COMITATO VALUTAZIONE DI IMPATTO AMBIENTALE

Parere n.5 – Seduta del 01 settembre 2021

Oggetto: Ditta: EuroVeneta Fusti s.r.l.

Intervento: *richiesta di ampliamento e modifica dell'impianto di recupero rifiuti pericolosi e non pericolosi sito in via Maestri del Lavoro, 25 in Comune di Mira (Venezia).*

Fig. 5 – Layout di progetto

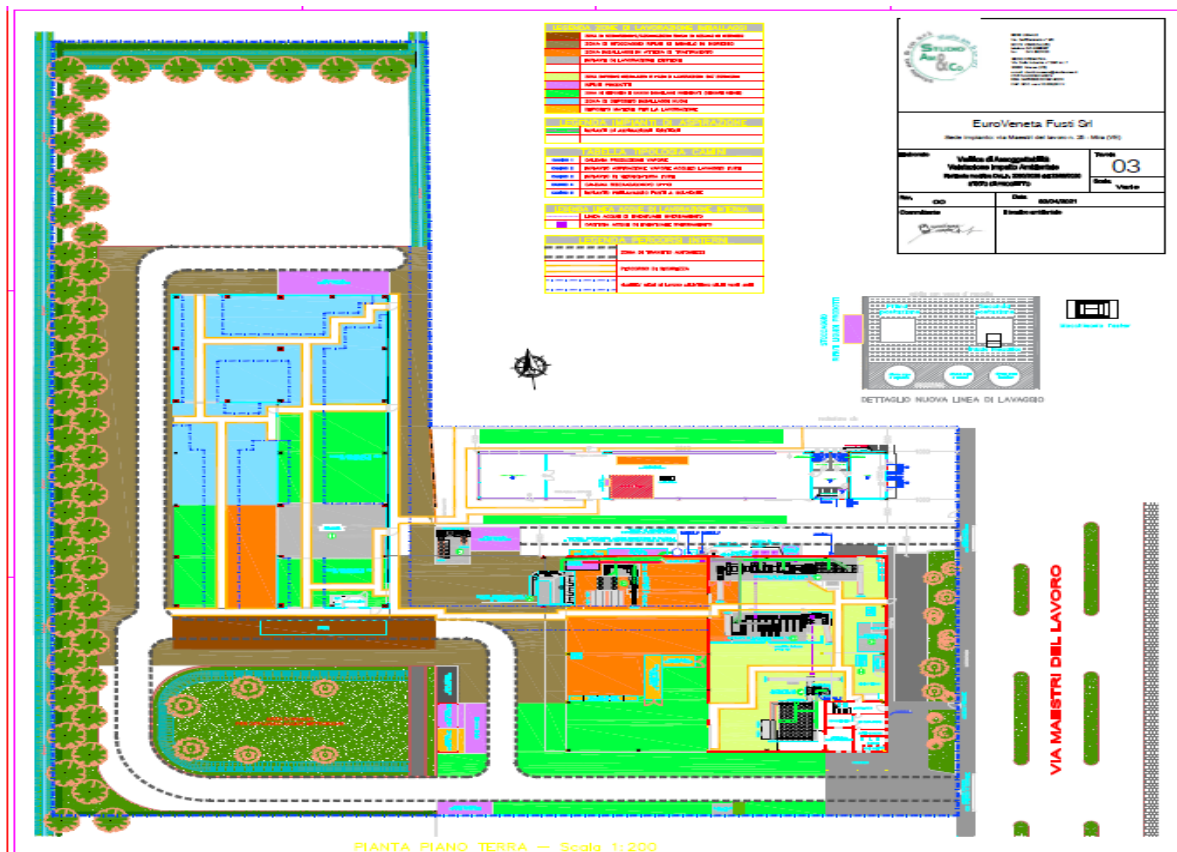
Nella figura seguente si riporta la planimetria con l'aggiornamento del lay-out funzionale dell'impianto in quanto l'ampliamento della superficie impiantistica, rispetto alla situazione attualmente autorizzata, prevede l'inserimento di:

- una nuova area adibita al deposito dei rifiuti in attesa di trattamento, posta in ambiente coperto in prossimità della nuova linea di lavaggio;
- una nuova area adibita al deposito del materiale che cessa la qualifica di rifiuto, sia all'interno del lotto di nuovo inserimento che in quello già autorizzato;
- una nuova area adibita al deposito dei rifiuti liquidi prodotti, posta in ambiente coperto in prossimità della nuova linea di lavaggio.

Fig. 7– Ubicazione punti di misurazioni fonometriche

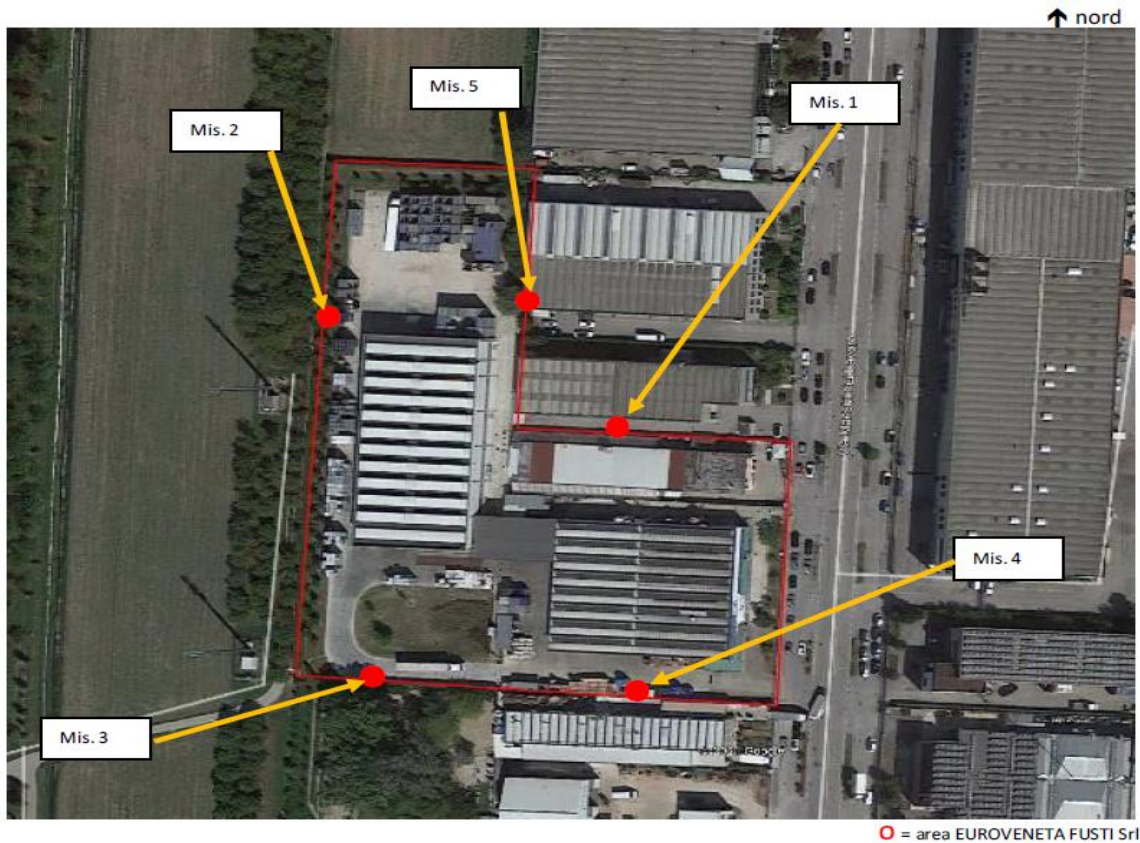
Per caratterizzare l'attuale impatto acustico aziendale (situazione "stato di fatto ante opera"), in conformità alle richieste di integrazione di ARPAV, ai punti di misura scelti nel corso dell'indagine del 17.09.2019, sono stati aggiunti altri due punti (Mis 4 e Mis 5), rispettivamente collocati al confine sud in prossimità dell'edificio ricettore (stabilimento produttivo) posto in tale direzione e al confine nord-est in prossimità dell'edificio ricettore (stabilimento produttivo) posto in tale direzione, come evidenziato nella figura seguente.

Relativamente alla definizione dei livelli di rumore “stato di fatto ante opera” presso i due ulteriori punti di misura (4 e 5) le modalità di misurazione sono da considerarsi invariate rispetto a quanto indicato nella relazione già predisposta in data 11.05.2021.

A fronte dei livelli acustici generati dall’attività aziendale nell’attuale condizione operativa denominata “stato di fatto ante opera”, comprensiva dei punti 4 e 5, si procederà alla definizione dei livelli di progetto stimando le ricadute acustiche ai medesimi da attribuirsi alle modifiche dello “stato di progetto”.

Fig. 9 - Ubicazione impianto e siti Rete Natura 2000

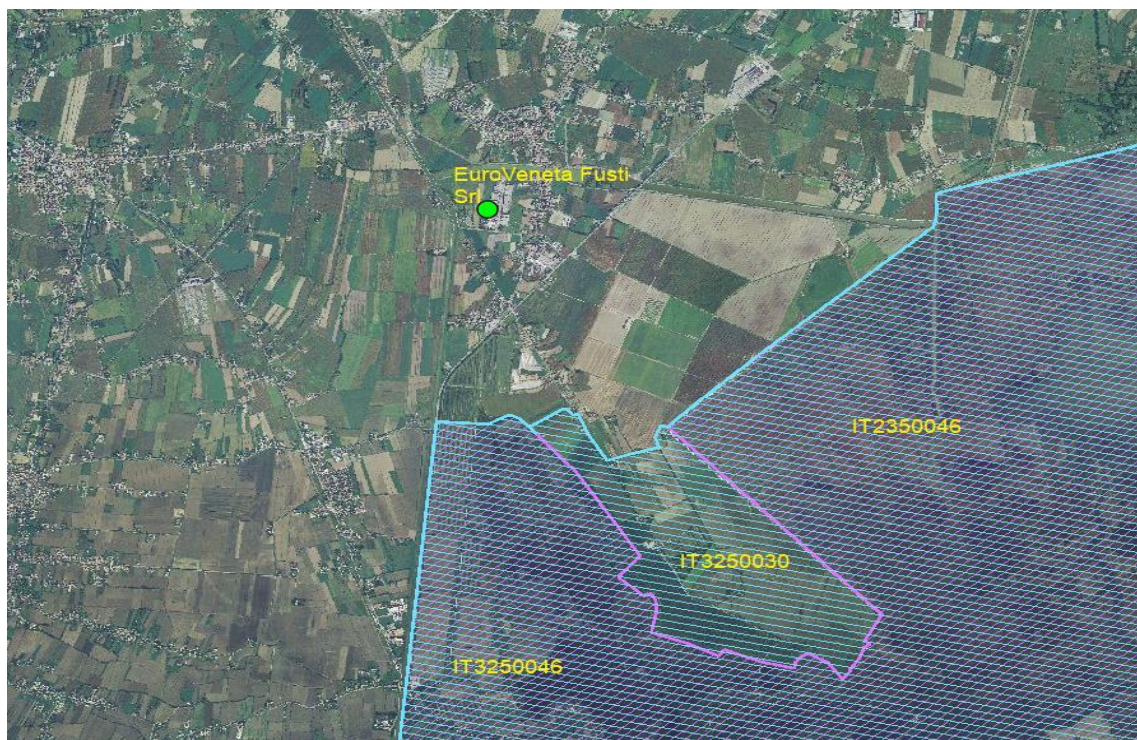
I siti più prossimi sono ZPS IT3250046 - “Laguna di Venezia” e SIC IT 3250030 “Laguna medio-inferiore di Venezia” posti a una distanza superiore a 1000 m.

- ✓ La modifica in esame non comporta effetti significativi negativi nei confronti degli habitat e delle specie appartenenti ai siti della Rete Natura 2000 presi in esame, ubicati a una distanza superiore a 1000 metri.
